Portaria n.º 258/2023

Sumário: Procede à primeira alteração à Portaria n.º 176/2017, de 29 de maio, que aprova a delimitação dos perímetros de proteção de captações de águas subterrâneas destinadas ao abastecimento público localizadas nos concelhos de Vendas Novas e Montijo.

Polos de captação de Bica Fria e Faias

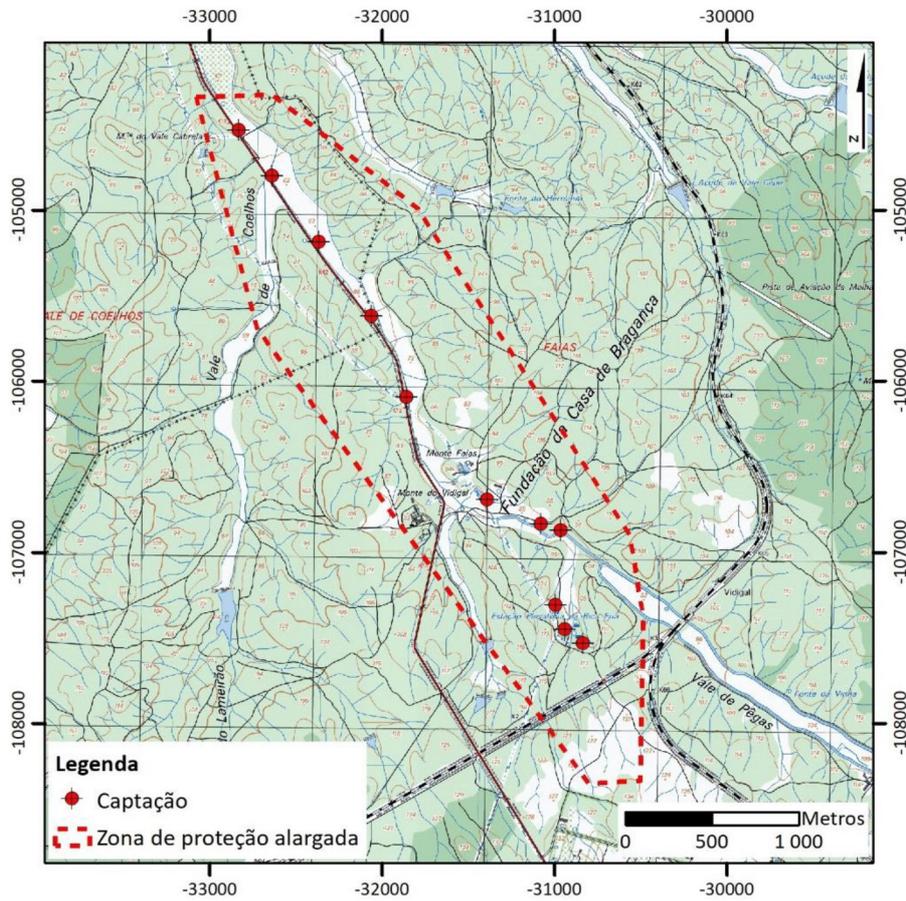
2 — São alterados os anexos II, III, IV e V da Portaria n.º 176/2017, de 29 de maio, de acordo com as referências relativas dos perímetros de proteção de captações previstas na presente portaria, de acordo com o anexo II da presente portaria, que dela faz parte integrante.
